DZP.381.90B.2023

**ODPOWIEDZI NA PYTANIA I ZMIANA TERMINU SKŁADANIA I OTWARCIA OFERT
w postępowaniu w trybie podstawowym na
Projekt i przebudowa pomieszczeń na potrzeby pracowni diagnostyki mikrobiologicznej
wraz z wyposażeniem**

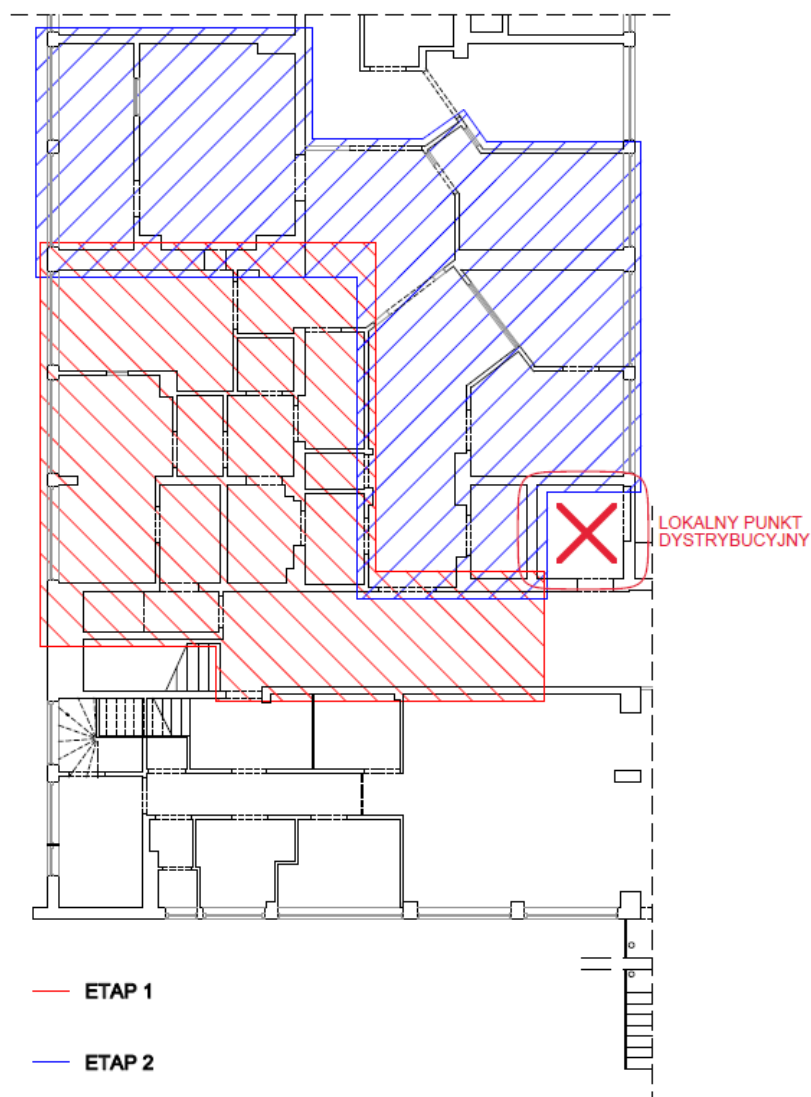
- PYTANIE** - Prosimy Zamawiającego o potwierdzenie że obwody instalacji monitoringu CCTV mają być doprowadzone do GPD (pomieszczenie Działu Informatyki PP132).
ODPOWIEDŹ: Zamawiający informuje, iż obwody instalacji monitoringu CCTV mają być doprowadzone do lokalnego punktu dystrybucyjnego zlokalizowanego w bezpośrednim sąsiedztwie przebudowywanych pomieszczeń. Umiejscowienie lokalnego punktu dystrybucyjnego wskazano na poniższym rysunku.
